Addenda A-1

Projet : Implantation de deux aires de collaboration
Centre spatial John H. Chapman

*Implementation of two collaborative areas
John H. Chapman Space Center*

N/Réf. : 21310-8

Dessin:
ADD-A1
Feuille:
Page 01 de 01

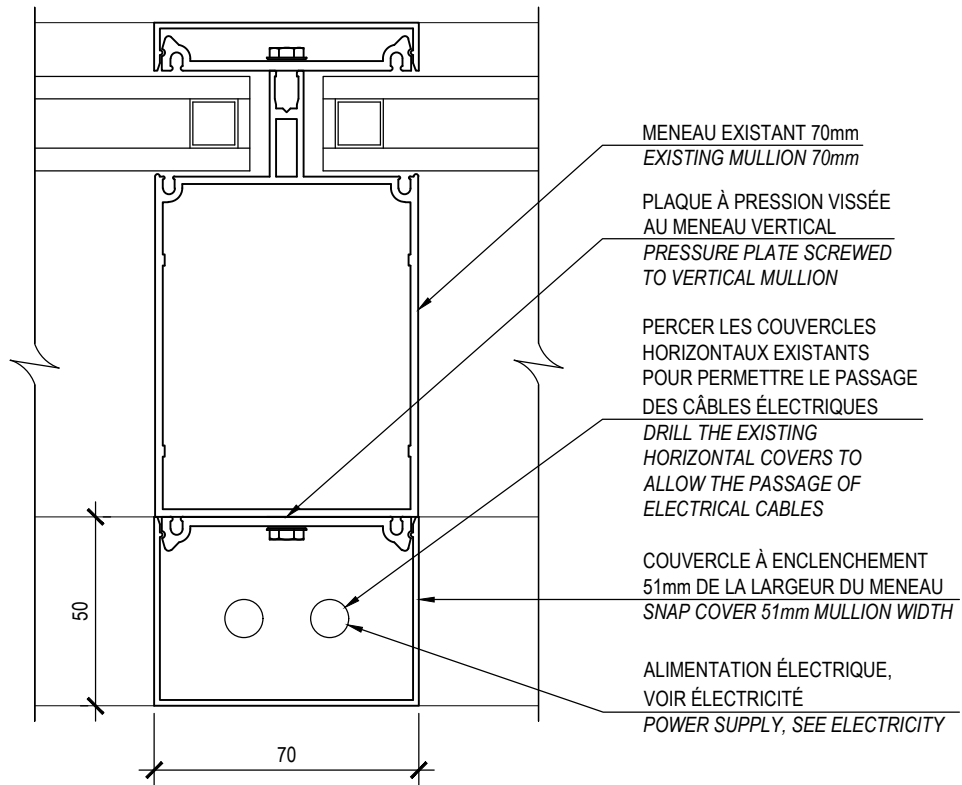
2. Feuille A551 – Détails de plafond

1. Ajout du détail de meneau en plan, voir croquis ADD-A1.
 - Ajout du couvercle à enclenchement sur la face intérieure du meneau pour le passage de l'alimentation électrique.

2. Sheet A551 – Ceiling details

1. Add the mullion plan detail, see sketches ADD-A1.
 - The addition of the snap cover on the inside face of the mullion is for the passage of the power supply.
